## APPENDICE INTEGRATIVA DI PROGETTO

**Realizzazione di un parco Agrivoltaico Avanzato di potenza nominale pari a 42 MWp, denominato "MACOMER 4" sito nel Comune di Macomer (NU).**

Rev00	Integrazione documentale	Data ultima elaborazione: 24/04/2023
Redatto	Formattato	Approvato
Ing. Emanuele CANTERINO	Dott. C. Bertollo	ENERLAND ITALIA s.r.l.
Codice Elaborato	Oggetto	
MACOMER4-PDR00	INTEGRAZIONI

FIGURA 1: INQUADRAMENTO SU ORTOFOTO

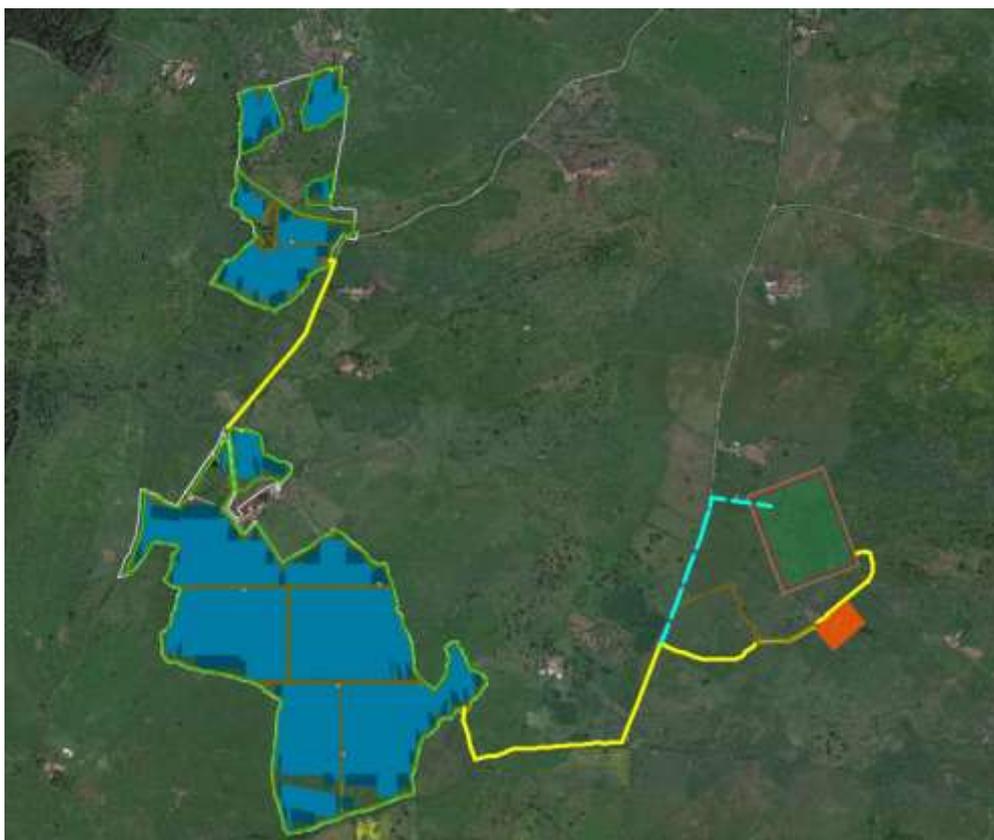
La differenza principale rispetto al progetto presentato in prima istanza risiede nell'ubicazione e nella definizione dell'ingombro dell'Area Storage, che ospita al suo interno la Cabina di Consegna finale dell'impianto in oggetto e di altre iniziative della società proponente. Di conseguenza il tracciato del cavidotto AT ha subito una modifica nella parte finale, prima dell'attestazione nella SE Terna "Macomer 380".

FIGURA 3: LAYOUT BATTERY PACK E CABINA DI CONSEGNA FINALE

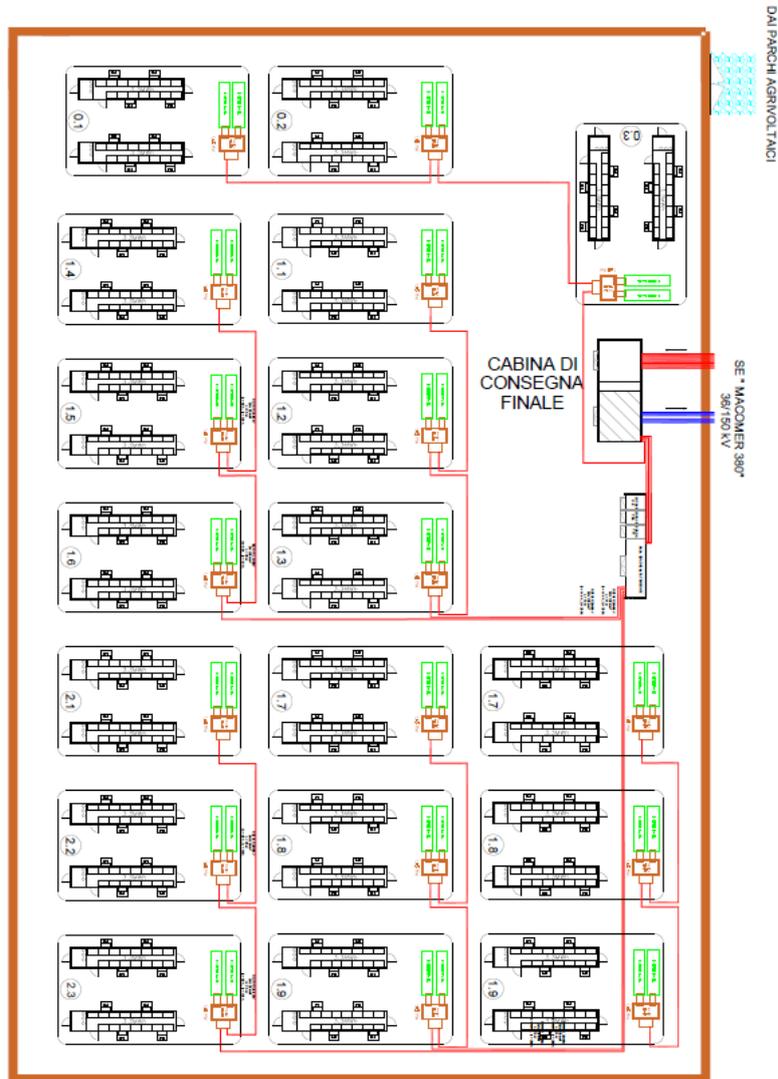
- **Area Storage** (indicata anche come "Battery Pack"): Tale area, delle dimensioni all'incirca di 9600 mq, sarà sita nei pressi della futura di smistamento SE Terna. Essa conterrà il sistema di storage connesso a questa iniziativa della potenza pari a 10 MW e conterrà gli altri sistemi storage connessi ad altre iniziative della stessa società. In aggiunta sarà presente la Cabina di Consegna finale sopraccitata con scomparti dedicati per le diverse iniziative della società. L'area sarà delimitata da una recinzione perimetrale, internamente saranno presenti container adibiti allo storage elettrochimico (Li-ion Battery) assieme alle componenti necessarie alla conversione e trasformazione dell'energia elettrica.

In **Errore**. L'origine riferimento non è stata trovata. viene riportato il layout della Battery Pack; eventuali modifiche potrebbero occorrere in fase di progettazione esecutiva, in relazione ad aggiornamenti della normativa tecnica e a sviluppi tecnologici.

FIGURA 8: TRACKER TIPO

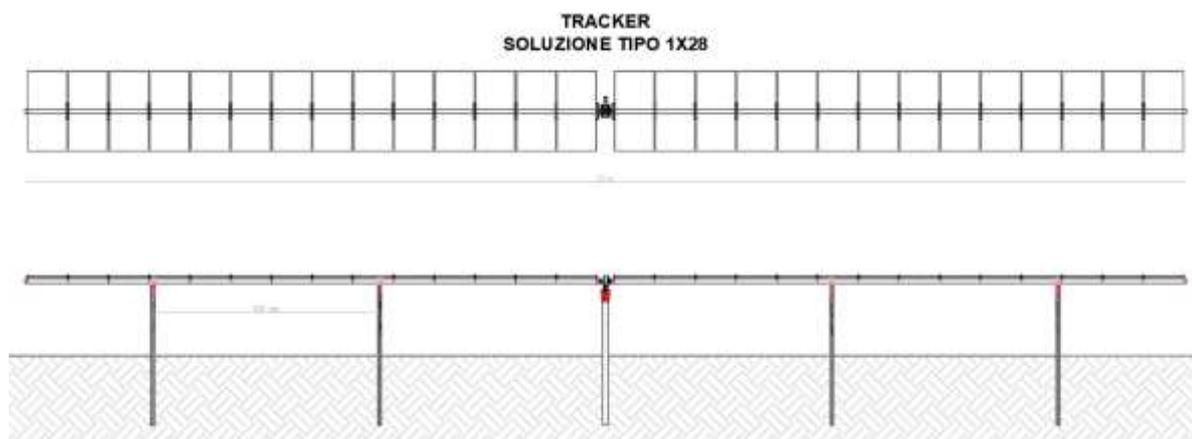
Come anticipato, l'unica variazione rispetto alla struttura presentata in prima istanza consiste nella minore altezza dei tracker, che passano da un'altezza minima (angolo di inclinazione 55°) di 226 cm a una di 132 cm. Questa configurazione rispetta i requisiti prescritti dalle Linee Guida per gli impianti agrivoltaici nel caso di attività zootecnica "Tipo 1", per cui si richiede un'altezza minima di **1,3 metri** (altezza minima per consentire il passaggio con continuità dei capi di bestiame);
